**Modulo per la presentazione delle osservazioni per i piani/programmi/progetti sottoposti a procedimenti di valutazione ambientale di competenza statale**

ID: Codice procedura (ID\_VIP/ID\_MATTM):10844

Impianto per la produzione di energia elettrica da fonte eolica, costituito da 6 aerogeneratori della potenza complessiva di 37,2 MW, un sistema di accumulo da 25 MW e relative opere connesse in località "Rempillo" nel comune di Pitigliano (GR).

# TESTO DELLE OSSERVAZIONI

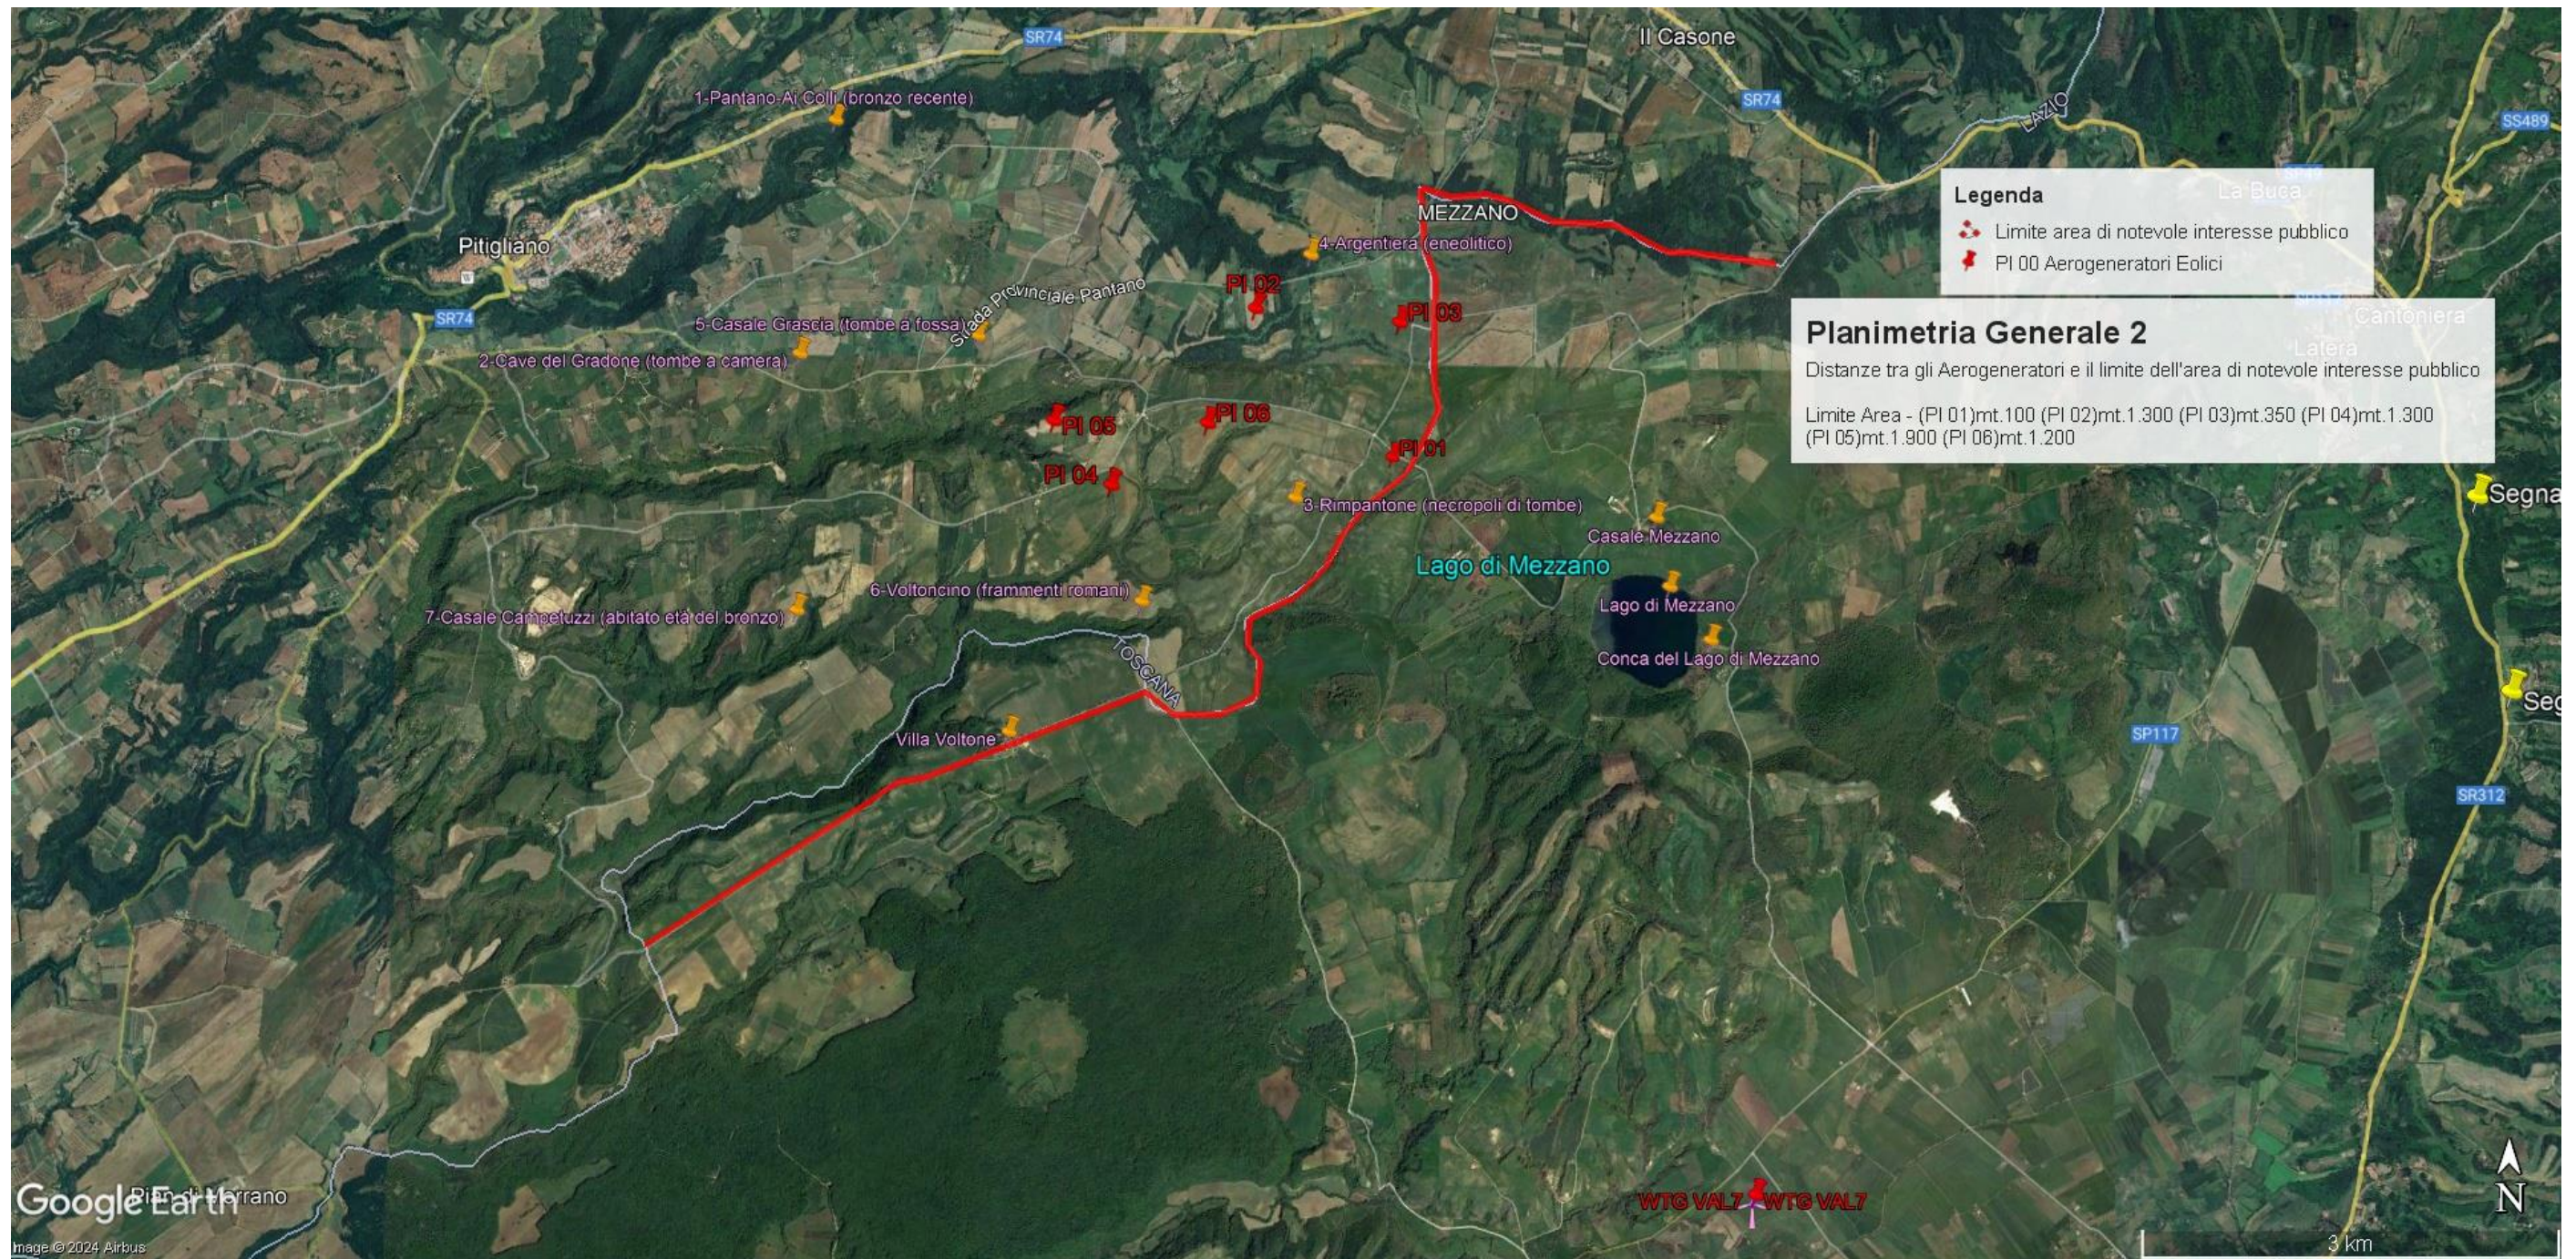
Da un'analisi delle varie normative vigenti emerge che le zone dove sono previste le ubicazioni dei 6 aerogeneratori del progetto eolico in località "REMPILLO" sono aree non idonee al loro insediamento come viene illustrato nelle OSSERVAZIONI che seguono:

- 1) **OSSERVAZIONE N. 1 : AREA dell'IMPIANTO EOLICO NON IDONEA ai sensi dell'art. 20 com. 8 lettera c quater del Decreto Legislativo n. 199/2021 e ss.mm.ii.**
- 2)
- 3) **PREMESSA: Normative e Giurisprudenza amministrativa.**

In sintesi, visti l’art. 20 comma 8 lettera c) quater del D.Lgs n 199/2021 e le Linee guida nazionali appena citate, considerato l’enorme impatto dell’impianto eolico industriale denominato “Rempillo” sulla zona paesaggistica di notevole interesse pubblico ben individuata nelle immagini n.1 e n. 2 e sui Beni Culturali evidenziati nell’ immagine n. 3 dell’Allegato alle presenti Osservazioni, per la collocazione delle pale P04 e P05 direttamente all’interno del perimetro di un’area archeologica e per gli impatti anche sull’area intermedia e vasta dei pregiati territori laziali della Tuscia settentrionale e in particolare di quelli del pitiglianese ricco di emergenze agricole, naturalistiche, storiche e archeologiche del periodo etrusco ma non solo, si chiede che venga negata l’autorizzazione all’ insediamento dell’impianto eolico denominato “Rempillo”.

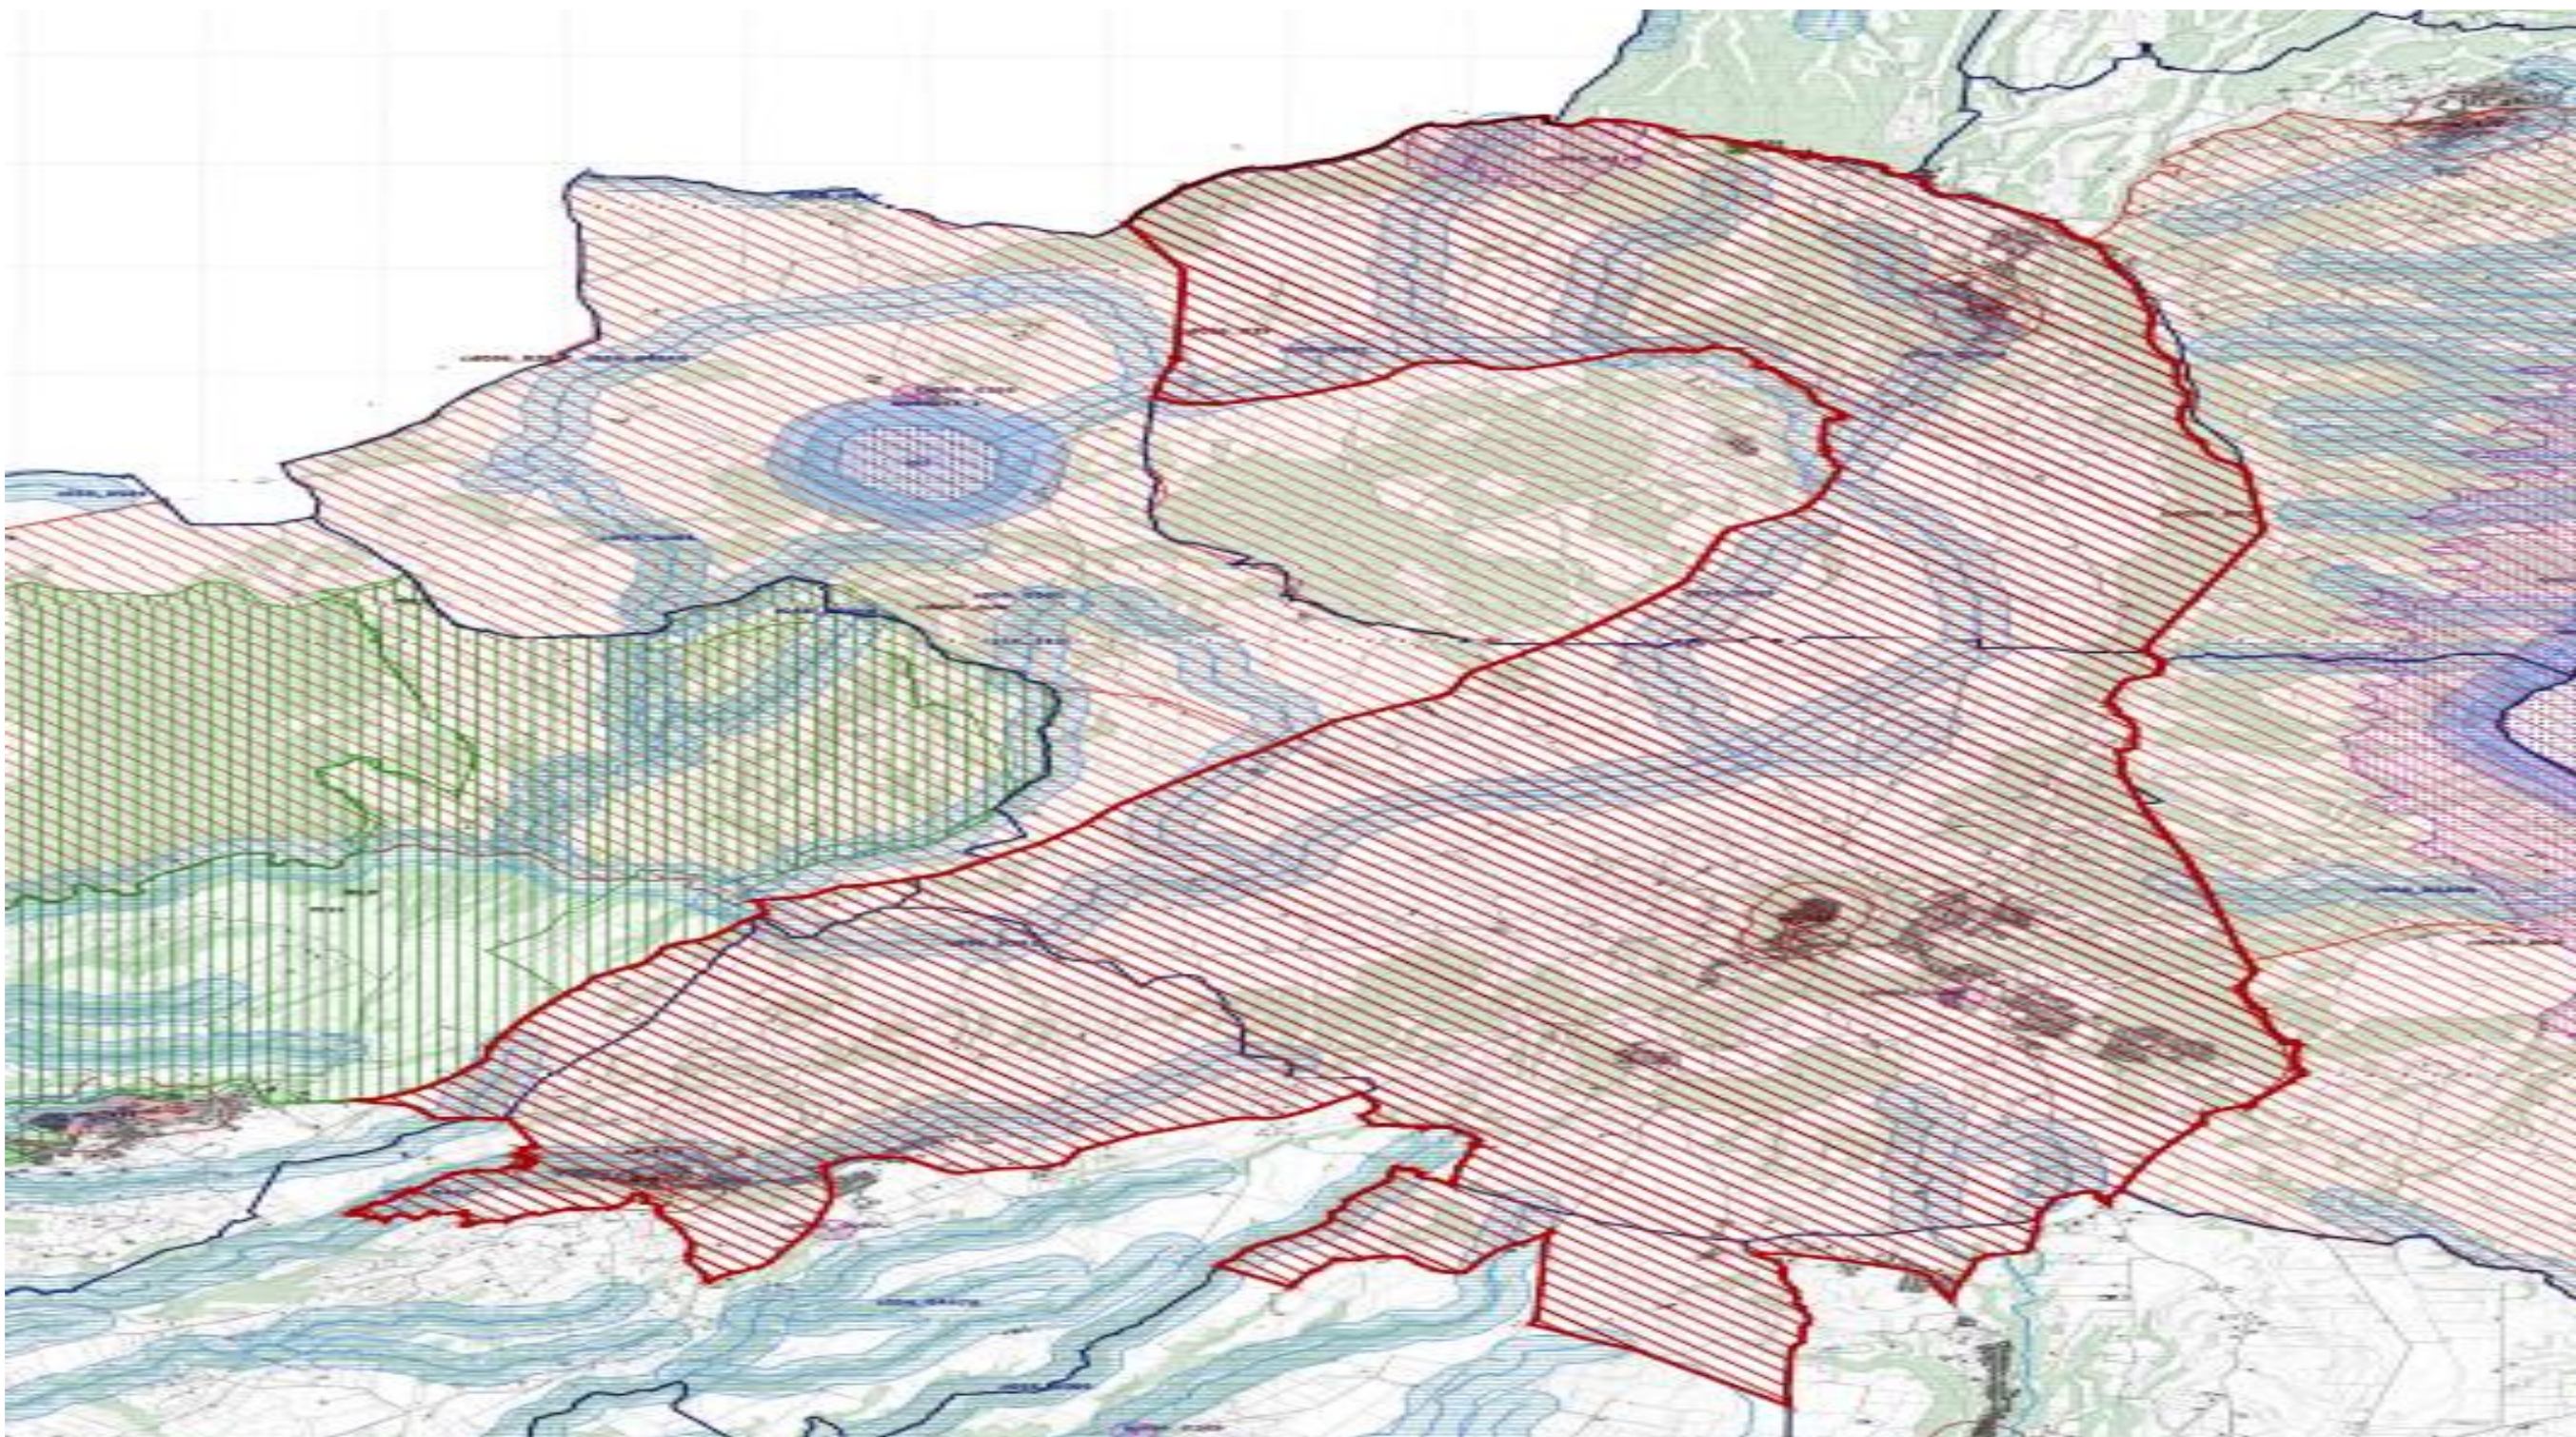
Tornando alla questione di legittimità, alla luce del combinato disposto dal "vincolo sul patrimonio paesaggistico (artt. 136 e ss. e 142 del decreto legislativo n. 42/2004 e ss.mm.ii.) e sui beni culturali" (artt. 10 e ss. del decreto legislativo n. 42/2004 e ss.mm.ii.) e dal comma 8 lettera c-quarter del D.Lgs 191/2021 e ss.mm.ii si evince che, ad oggi, le aree in cui sono previsti gli insediamenti dei sei aerogeneratori dell'impianto eolico denominato "Rempillo" non sono idonee perché ricadono tutte all'interno della fascia di rispetto dei **beni paesaggistici di notevole interesse pubblico denominati "Conca del Lago di Mezzano e territorio circostante" (D.M. 22.05.1976)** comprendente anche il **vincolo "Selva del Lamone" (D.M. 22.05.1984)** tutelati dall'**art. 136 del Codice del Beni Culturali e del Paesaggio** e in particolare un aerogeneratore (P01) è a 100 metri dal primo vincolo citato e gli altri cinque compresi in una distanza massima tra 1 km e 2 km (vedi immagine n. 1 dell'ALLEGATO). Nella fascia di rispetto dei 3 km anche la porzione di vincolo rappresentato dalla Selva del Lamone che gode di altre importanti tutele in quanto Riserva Naturale regionale (L. 394/91 e L.R. 29/97), Zona di Protezione speciale (ZPS) insieme ai Monti di Castro collegati tra loro da una Zona di Conservazione Speciale (ZSC), il sistema fluviale Fiume Fiora-Olpeta. La Selva del Lamone oltre il vincolo paesaggistico di notevole interesse pubblico che la rende area non idonea all'installazione degli impianti FER anche nelle sue fasce di rispetto dei 3 km, gode di un'altra tutela che ne rivela l'importanza di area di importanza internazionale per l'avifauna IBA (012) che viene collegata all'altra IBA (099) Lago di

Bolsena attraverso la ZPS Caldera di Latera e la ZSC Lago di Mezzano che insieme sono compresi nel vincolo paesaggistico “ Conca Lago di Mezzano...” e verranno uniti dal nuovo vincolo paesaggistico “*Ambito paesaggistico, geologico e geomorfologico dell’orlo della caldera di Latera e delle sue pendici interessate dai centri eruttivi periferici*” ( si veda a riguardo la proposta pubblicata sul sito del MIC in data 09/08/2023 e l’immagine n. 2 dell’ ALLEGATO) all’area di notevole interesse pubblico “ Conca del lago di Bolsena” (D.M. 24.10.1960). Praticamente una vasta zona che per interesse paesaggistico e naturalistico oltre che storico, archeologico e identitario rappresenta un unicum nel panorama nazionale.
